論点管理表_1.

審査会合 論点管理表(放射性廃棄物処理場)

第2 廃棄物処理棟 排気系統図（原子炉設置変更許可申請書 第8-2(3)-10図に加筆）

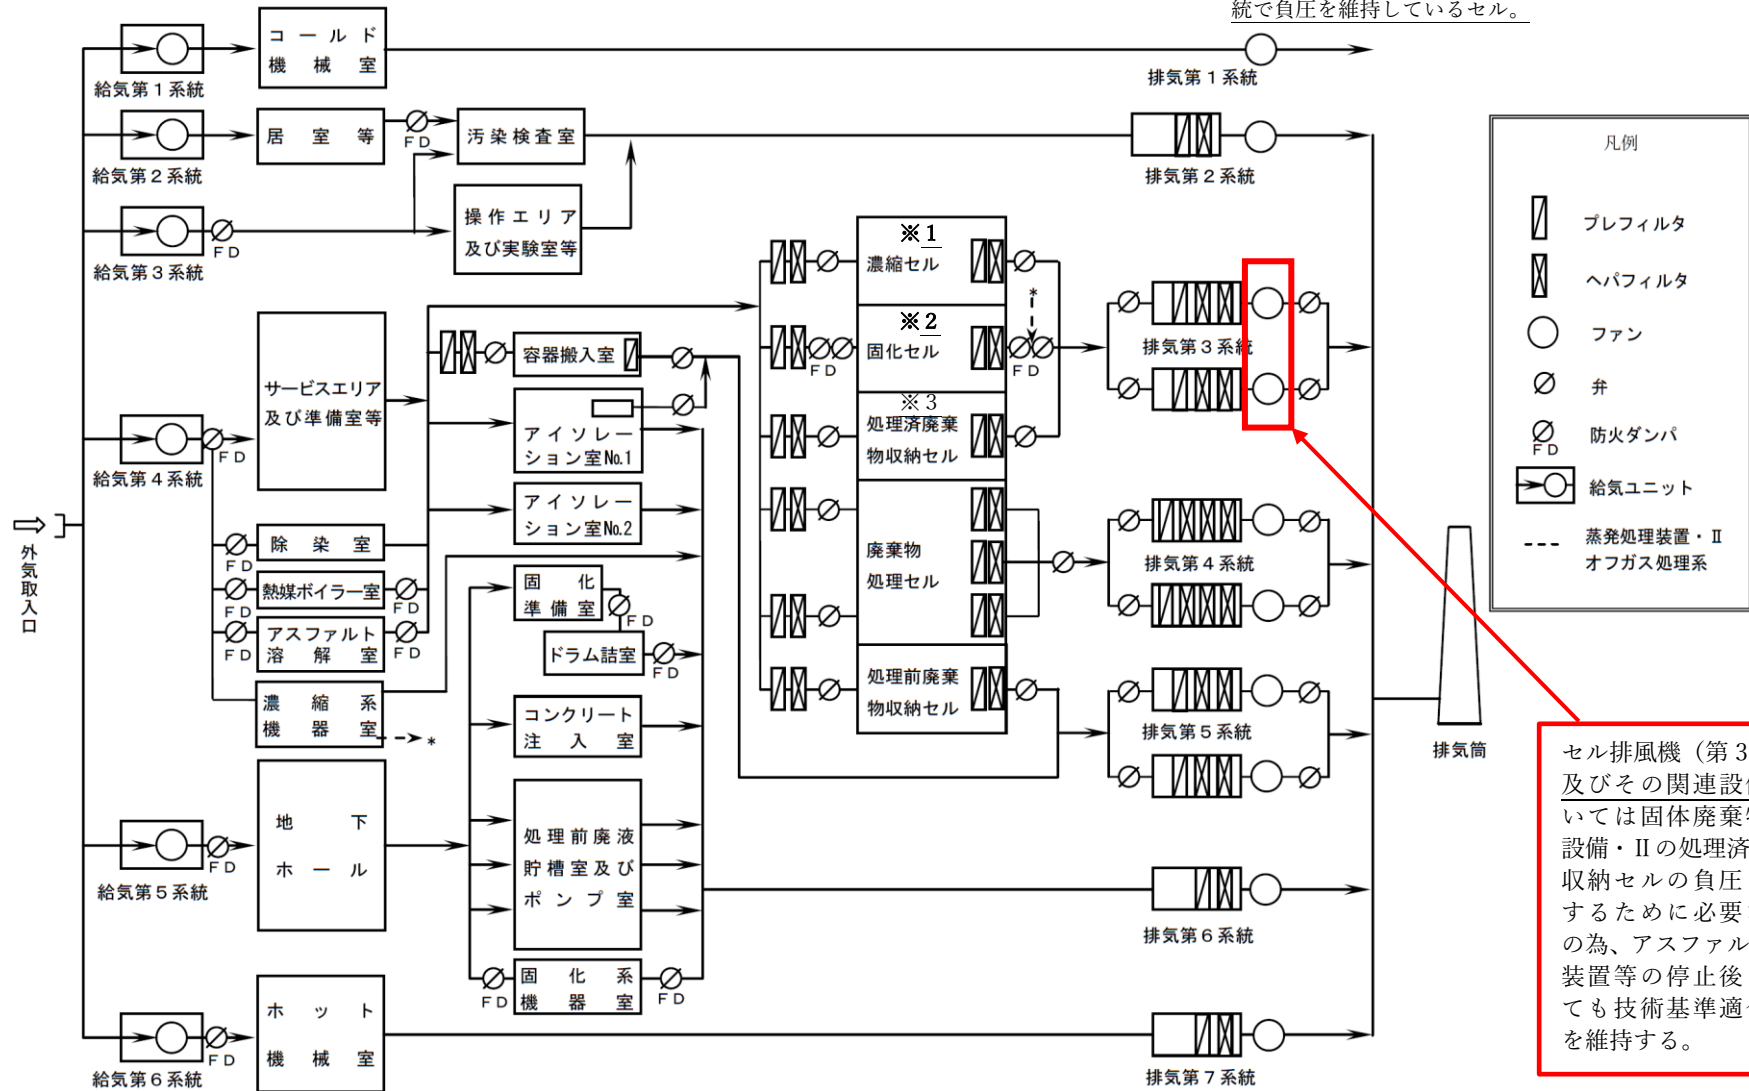
アスファルト固化装置に関連し、既に設工認を受けている設備（セル排風機等）について、技術基準の適合の維持義務を考慮し、今後どう維持していくかを説明すること。
また、設工認の段階から状態が変わるので、設工認の要否を再度検討すること。

アスファルト固化装置等は放射性廃液の受入・処理することを前提として設計及び工事方法の認可を得て工事を実施したのち使用前検査に合格しており、現在は技術基準に適合した状態を維持管理している。アスファルト固化装置等の使用停止はこの前提状態から変更することとなる。そのため、第2廃棄物処理棟の全設備について、使用停止とするアスファルト固化装置等との共用等を考慮した上で、使用停止する設備と継続使用する設備に分類した。(別紙1、別紙2参照)その上で、既認可設備について技術基準適合状態を維持する必要性について以下に整理した。(詳細は別表1参照)

図1 保管廃棄施設（全体）における保管体の保管量の推移

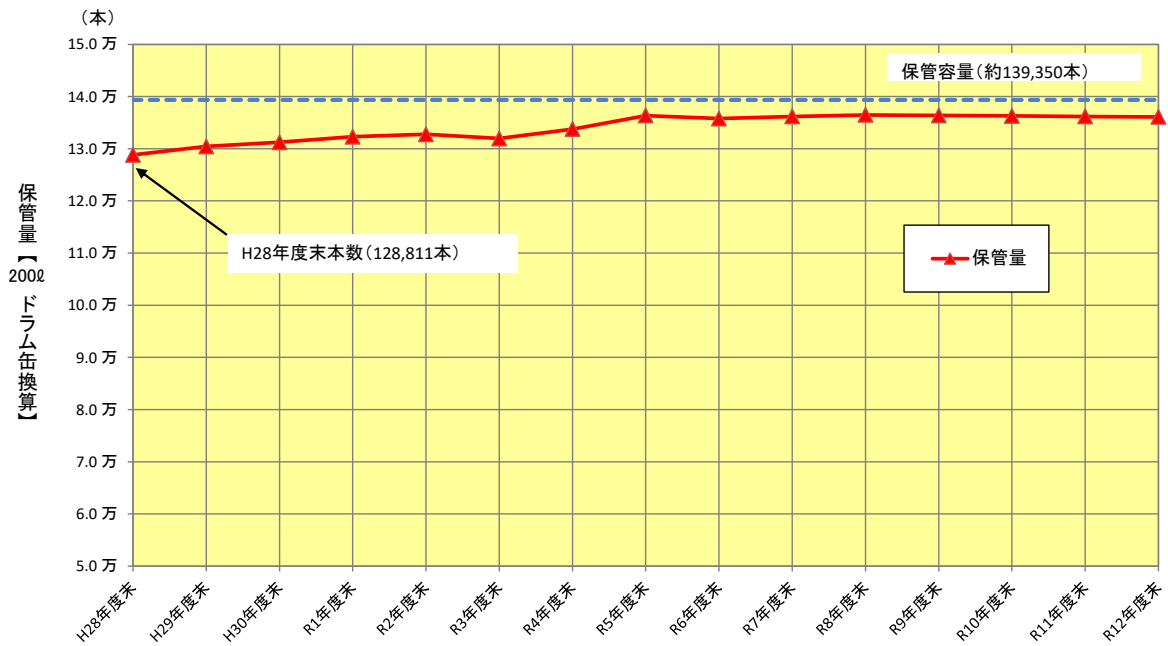
第 3 廃棄物処理棟で受入・処理を行う液体廃棄物の放射能濃度の上限を変更した場合においても、放射性廃棄物を処理する能力を有することは理解したが、これを踏まえると、許可基準規則の第 22 条第 1 項第 1 号は、今回の申請における適合性確認対象の条文と考えられるため、概要説明資料及び補足説明資料 6. に示す規則との適合性について、記載を見直すこと。また、保管廃棄施設において、将来の原子炉施設から発生する予定の固体廃棄物を保管・管理できることについても、許可基準規則の第 23 条に該当するものと考えられるため、同様に対応すること。

さらに平成 28 年度から令和 12 年度における保管廃棄施設の保管体の保管量の推移の予測に対し、仮に令和 3 年度から年間 6 本の増量があった場合においても、令和 12 年度末の保管量は、136,088 本（うち建家式保管廃棄施設は、62,768 本）となり、保管廃棄施設の保管能力を超えることはない（表 1、図 1 及び図 2 参照。）。これらのことから、将来の原子炉施設等から発生する予定の液体廃棄物を処理し、作製する予定のセメント固化体に対し、保管廃棄施設が保管・管理できる能力を有することを確認した。

第3廃棄物処理棟地階平面図

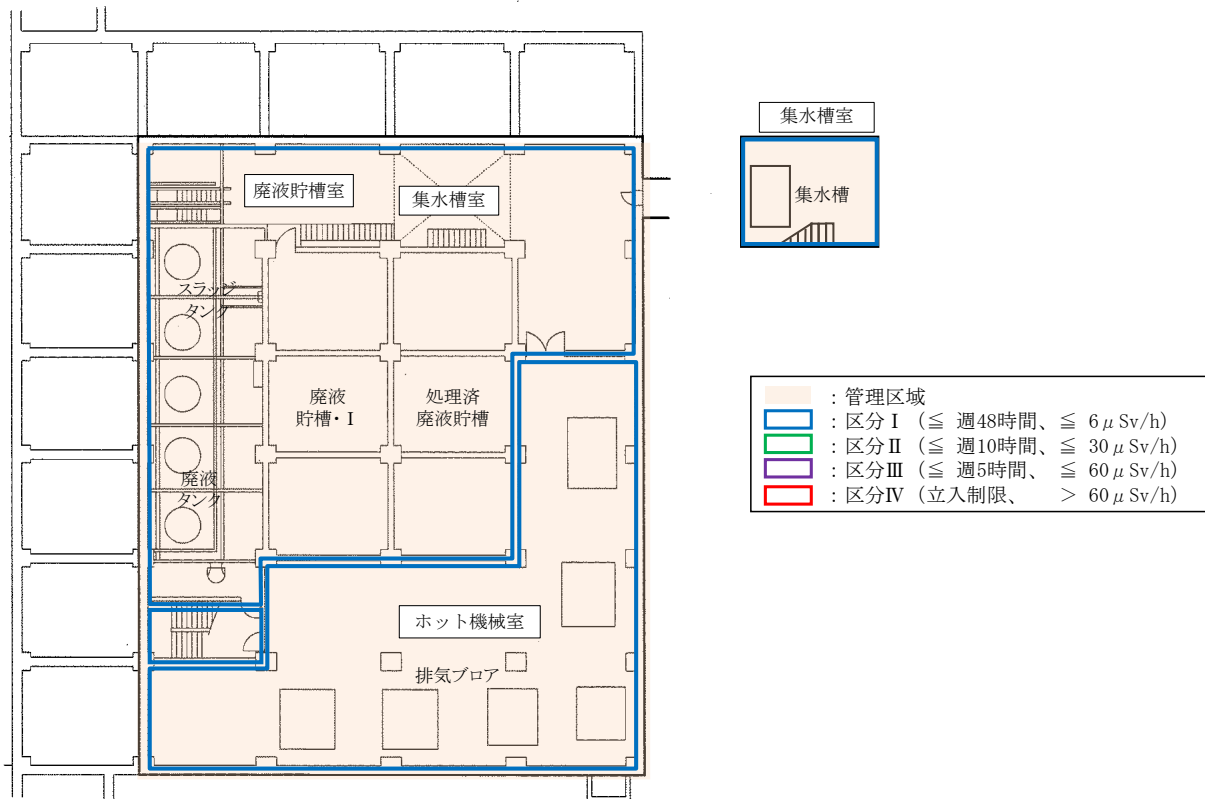
第３廃棄物処理棟で受入・処理を行う液体廃棄物の放射能濃度の上限を変更することから、第３廃棄物処理棟内における空間線量率及び放射線業務従事者の被ばく線量が上昇することが想定されることから、許可基準規則の第２５条第１項である放射線からの放射線従事者の防護も適合性確認対象条文となると考えられる。概要説明資料及び補足説明資料６．に示す規則との適合性について、記載を見直すとともに、第３廃棄物処理棟における空間線量率や放射線従事者の放射線防護について説明すること。

部屋名	作業内容	作業時間	区分	空間線量率 (変更前) (μSv/h)	空間線量率 (変更後) (μSv/h)	空間線量率 (実測値) (μSv/h)
廃液貯槽室	貯槽及びタンクの点検作業 廃液の移送作業	2h/週	I*	9.7×10^{-2}	9.7×10^{-1}	$< 2.0 \times 10^{-1}$
ホット機械室	排気プロアの点検作業	5h/週	I*	3.8×10^{-2}	3.8×10^{-1}	$< 2.0 \times 10^{-1}$
